DICA DE CONSERTO

SINTOMA: Não reproduzem os discos CD / DVD / Video CD e aparece indicações “No Disc” ou “C:13:00” no Display LCD do aparelho.

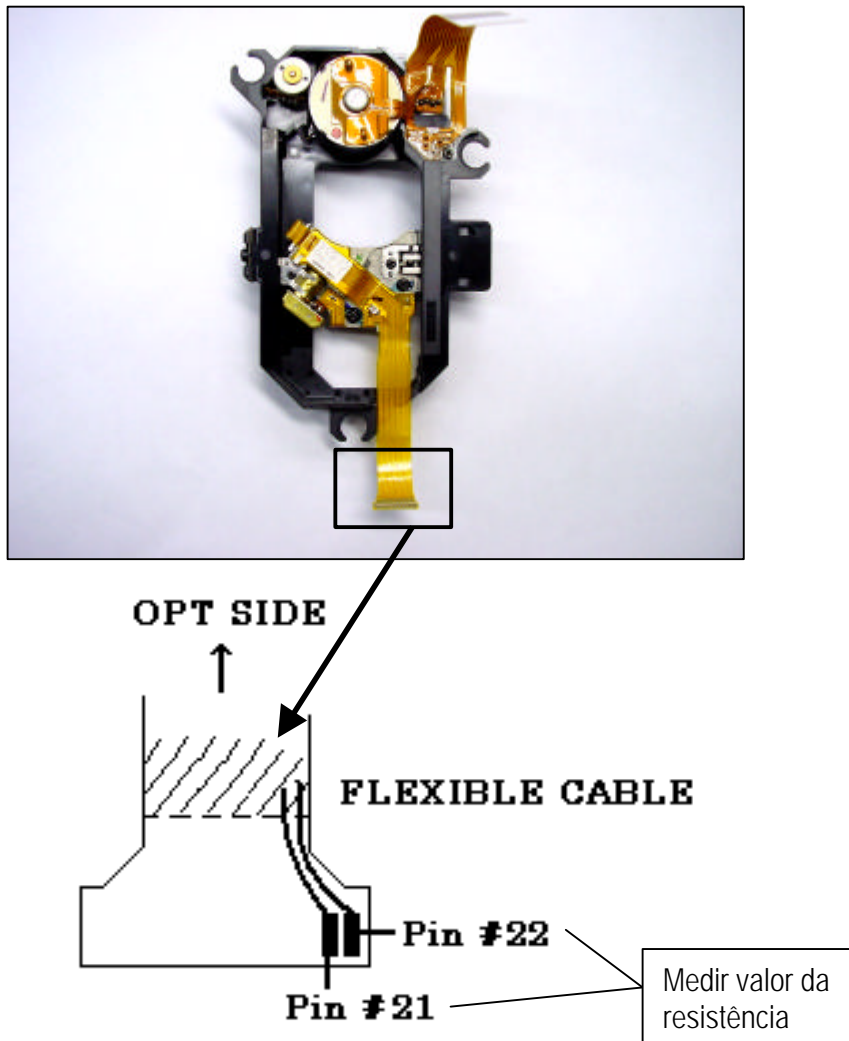
CAUSA: Fusível F402 (placa MB86 – lado B) aberto ou Unidade Ótica danificado.

1. Substituir fusível F402(0,8 A) para Resistor Chip de 0 W (cod. 1-216-295-11) da Placa MB86.
2. Alterar os resistores R416 / R418 de 150 KW para 82 KW 1/16W com o código 1-216-844-11.

3. Medir resistência entre as trilhas 21 e 22 do cabo flexível da Unidade Ótica e a valor da medição for inferior à 6 ohms, substituir com a peça nova.

3. Após execuções referentes itens 1 a 3 ,entrar no modo de serviço(pg. 6-1 do manual de serviço) e ajustar Servo.
